Ofício nº 238/2023-CIV/SEINFRA

Assunto: **redutor de velocidade**

ESTUDO TÉCNICO PRELIMINAR PARA IMPLANTAÇÃO DE ONDULAÇÃO TRANSVERSAL – Nº 042 / 2023

Nº solicitação: Indicação 1032/2023.

ANEXO 2: Foto

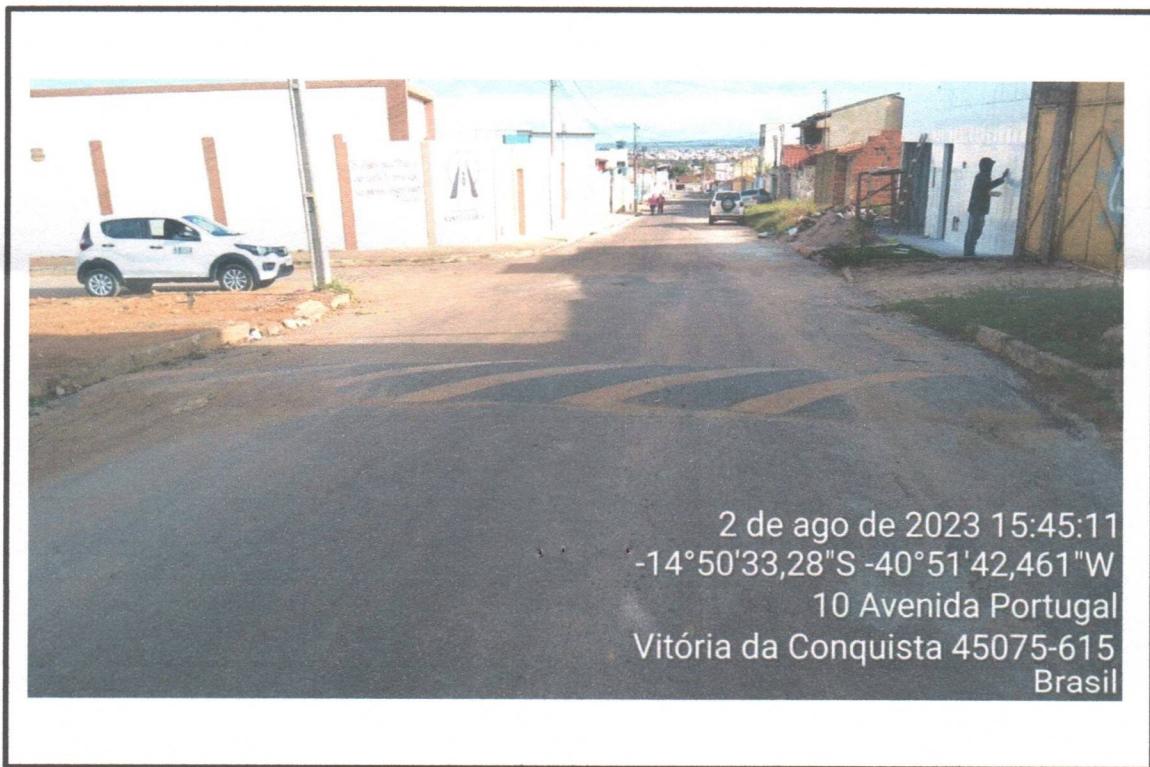
(X) Já existe redutor de velocidade no local solicitado, segue anexo a foto (Anexo 2).

Sob o aspecto da infraestrutura viária - No local solicitado já existe redutor de velocidade do tipo ondulação transversal, Conforme CONTRAN Resolução Nº 973 de 2022 Art. 5º, Inciso II – “em via urbana e ramos de acesso de rodovias, declividade inferior a 6% ao longo do trecho;” portanto tal parecer é classificado como **NÃO VIÁVEL**.

() Viável (X) Não viável
